„Rekonstrukce silnice III/10140 Cvrčovice“

SO 101 Rekonstrukce silnice III/10140

Rekapitulace ZBV č. 1 dle Skupin 1, 2, 3, 4, 5

Změnový list

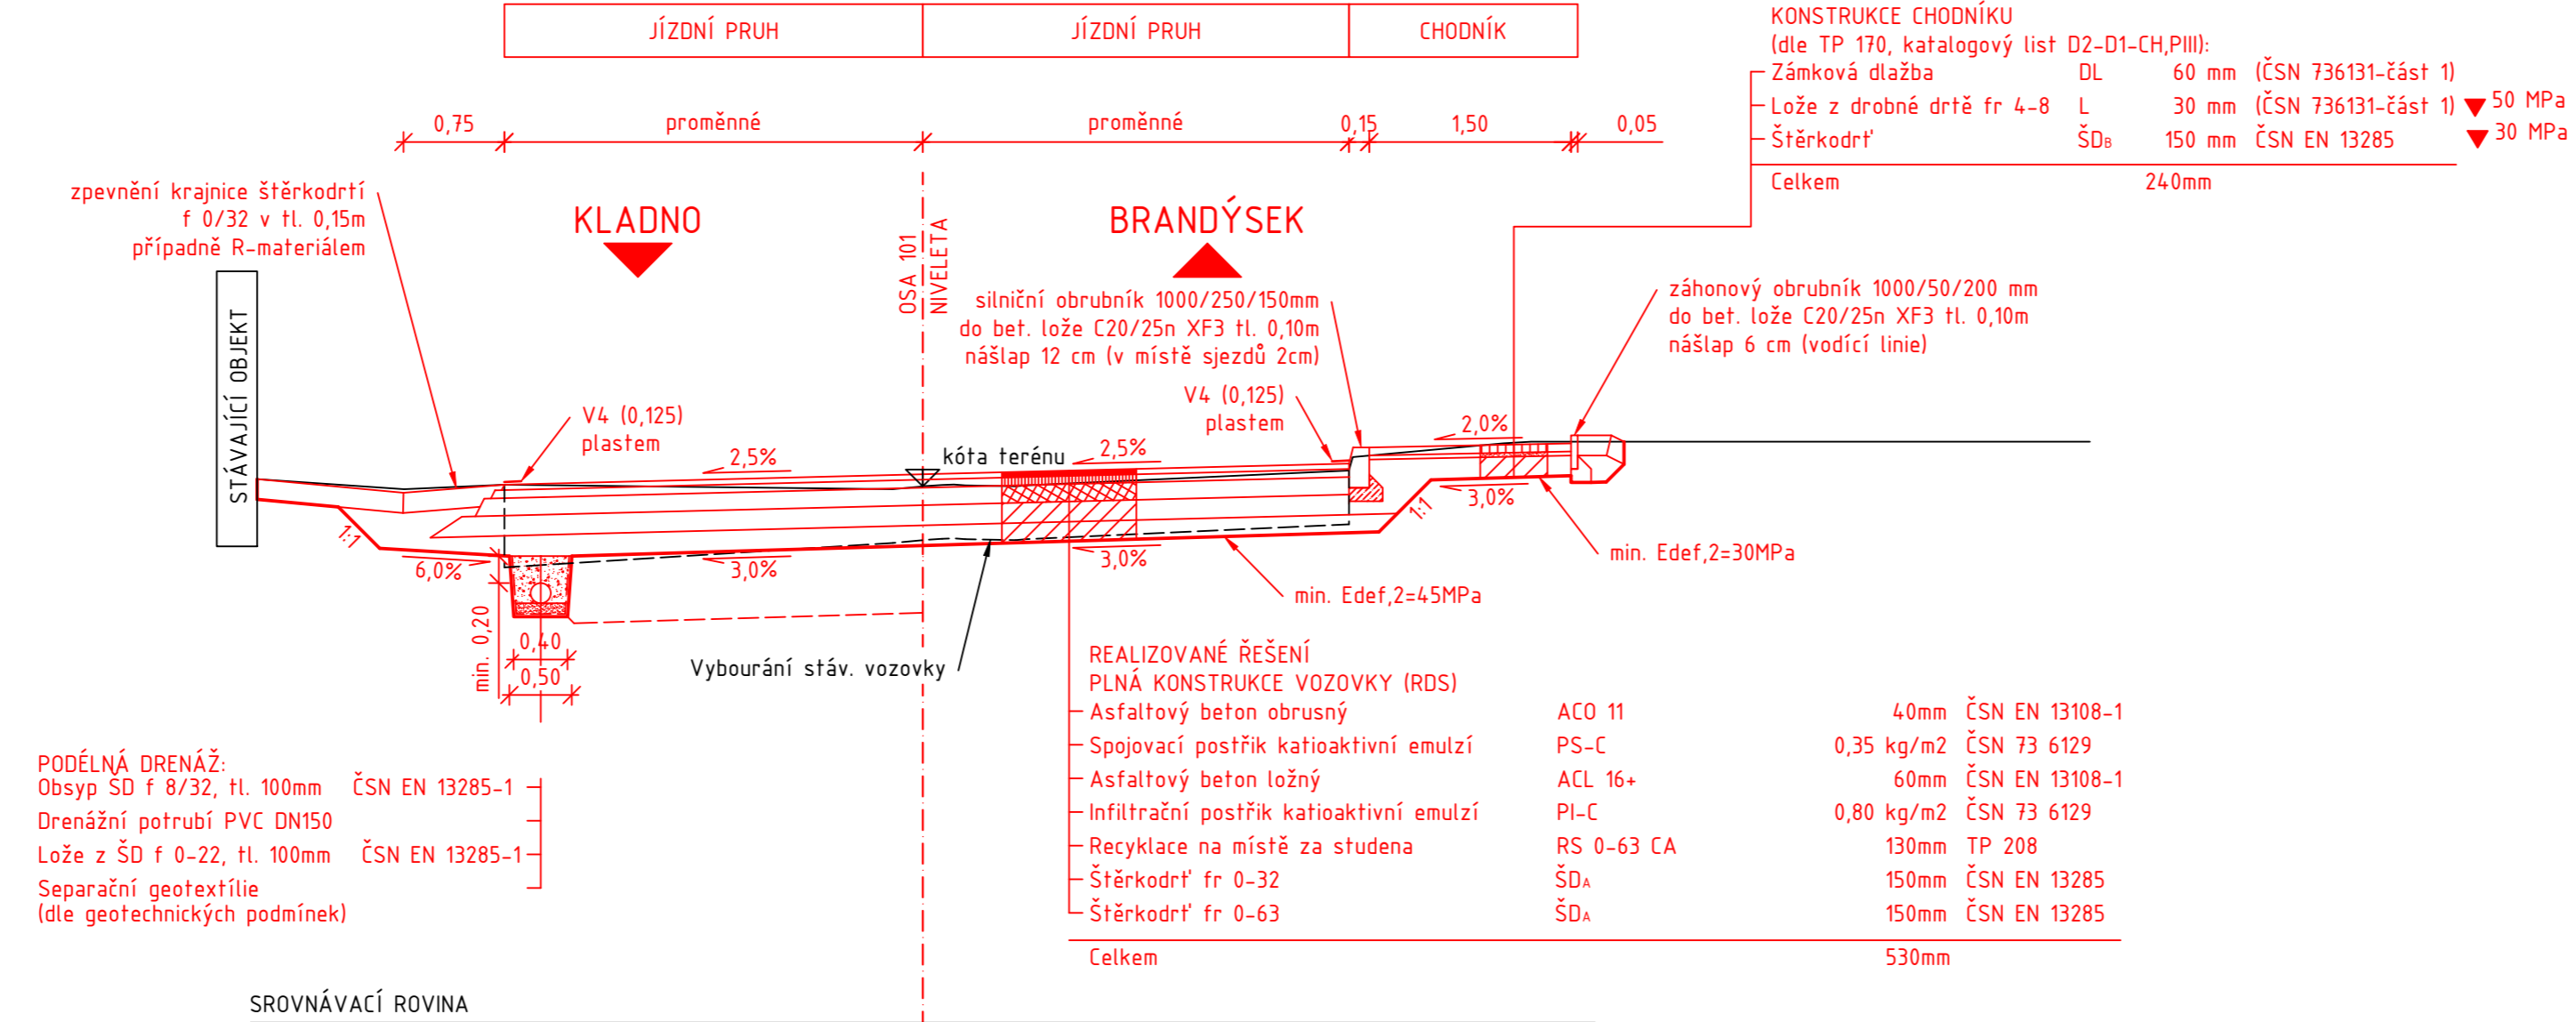
S 6,5/50
V MÍSTĚ PLNĚ KONSTRUKCE

PŮVODNÍ NÁVRH KONSTRUKCE VOZOVKY PLNÁ KONSTRUKCE VOZOVKY (DSP) (dle TP 170, katalogový list D1-N2-IV,PIII)		REALIZOVANÉ ŘEŠENÍ PLNÁ KONSTRUKCE VOZOVKY (RDS)	
ČSN EN 13108-1 40mm	ACO 11	Asfaltový beton ohrubný	ACO 11 40mm ČSN EN 13108-1
ČSN 73 6129 0,35 kg/m ²	PS-C	Spojovací postřik katioaktivní emulzí	PS-C 0,35 kg/m ² ČSN 73 6129
ČSN EN 13108-1 60mm	ACL 16+	Asfaltový beton ložný	ACL 16+ 60mm ČSN EN 13108-1
ČSN 73 6129 0,35 kg/m ²	PS-C	Spojovací postřik katioaktivní emulzí	PS-C 0,80 kg/m ² ČSN 73 6129
ČSN EN 13108-1 50mm	ACP 16+	Asfaltový beton podkladní	RS 0-63 CA 130mm TP 208
ČSN 73 6129 0,80 kg/m ²	PI-C	Infiltrační postřik katioaktivní emulzí	ŠD _a 150mm ČSN EN 13285
100 MPa ▲ ČSN EN 13285 150mm	ŠD	Štěrkodr' fr 0-32	ŠD _a 150mm ČSN EN 13285
70 MPa ▼ ČSN EN 13285 150mm	ŠD	Štěrkodr' fr 0-63	ŠD _a 150mm ČSN EN 13285
45 MPa ▼ ČSN EN 13285 150mm	450mm	Celkem	530mm
